Auszug aus der Sitzungs-Niederschrift

des Bausenats vom 08.10.2021

-
- Betreff: **Änderung des Bebauungsplanes Nr. 07-85 "Auloh" durch Deckblatt Nr. 34 im beschleunigten Verfahren gem. § 13a BauGB (Bebauungsplan der Innenentwicklung);**
- I. Prüfung der Stellungnahmen gem. § 13a Abs. 2 Nr. 1 i.V.m. § 13 Abs. 2 Satz 1 Nr. 3 und § 4 Abs. 2 BauGB**
 - II. Prüfung der Stellungnahmen gem. § 13a Abs. 2 Nr. 1 i.V.m. § 13 Abs. 2 Satz 1 Nr. 2 und § 3 Abs. 2 BauGB**
 - III. Satzungsbeschluss und Beschluss zur Berichtigung des Flächennutzungsplanes**

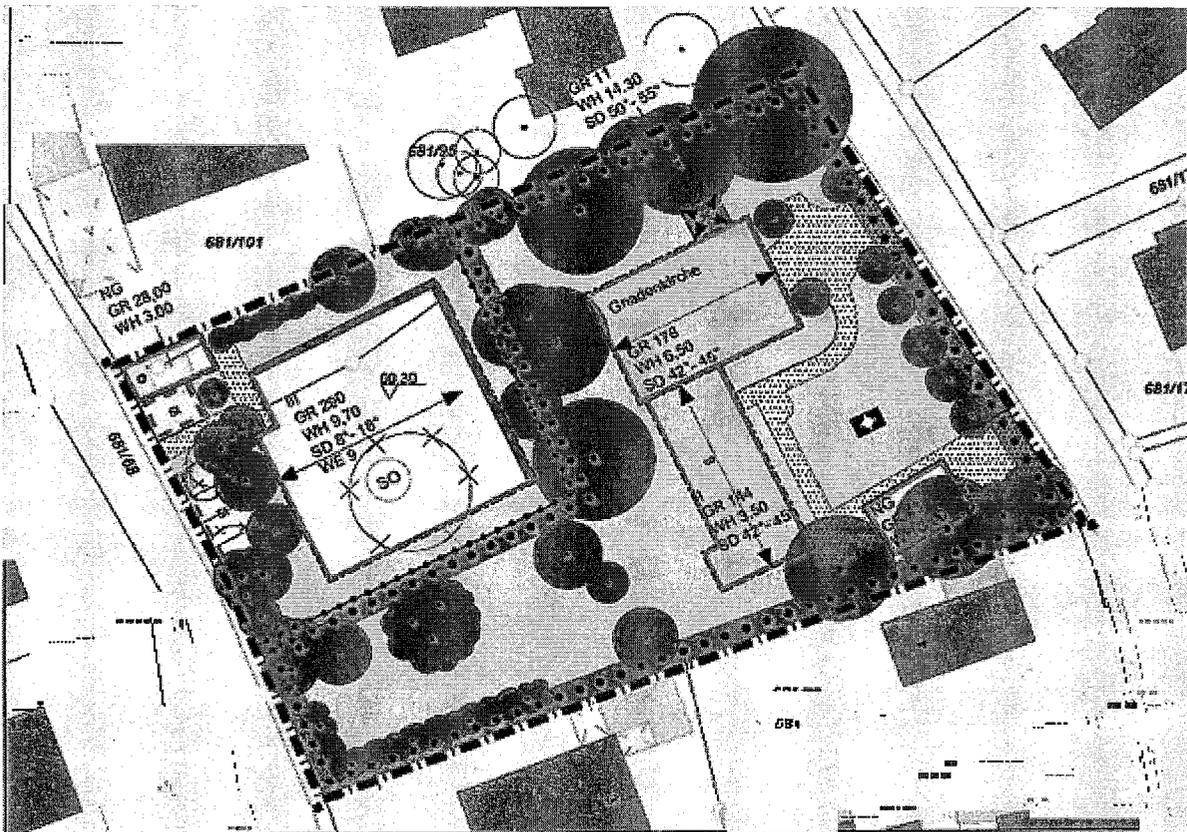
Nach unserem Kenntnisstand gehen von den Kirchenglocken der Gnadenkirche Auloh keine Emissionen vom Stundenschlag hervor (Telefonat mit Pfarramt am 21.07.2021). Es werden lediglich die Kirchenglocken vor den Gottesdiensten geläutet. Dies entspricht einem liturgischen Läuten und ist als sozialadäquat einzustufen und hinzunehmen.

Somit bestehen aus Sicht des Immissionsschutzes keine Einwände gegen die Aufstellung des o.g. Bebauungsplans.

Sollte jedoch entgegen unserem Kenntnisstand, doch bei der Gnadenkirche in Auloh der Stundenschlag praktiziert werden, so müssen an den rot gekennzeichneten Fassaden, folgende Schallschutzmaßnahmen getroffen werden.

An den rot gekennzeichneten Fassaden sollen keine schutzbedürftigen Aufenthaltsräume nach DIN 4109 zum liegen kommen. Alternativ müssen die Wohnungsgrundrisse so organisiert werden, dass alle dem Schlafen dienende Aufenthaltsräume zumindest über eine Außenwandöffnung (z.B. Fenster, Türen) in den nicht rot gekennzeichneten Fassaden belüftet werden können.

Von der Evangelischen Kirchengemeinde wurde versichert, dass die Kirchenglocke nicht an einer Zeitschaltuhr angebunden ist. Die Einführung des Stundenschlags ist auch langfristig nicht geplant. Aus diesem Grund kann auf die Hinweise zum Immissionsschutz bezüglich der Kirchenglocken verzichtet werden.
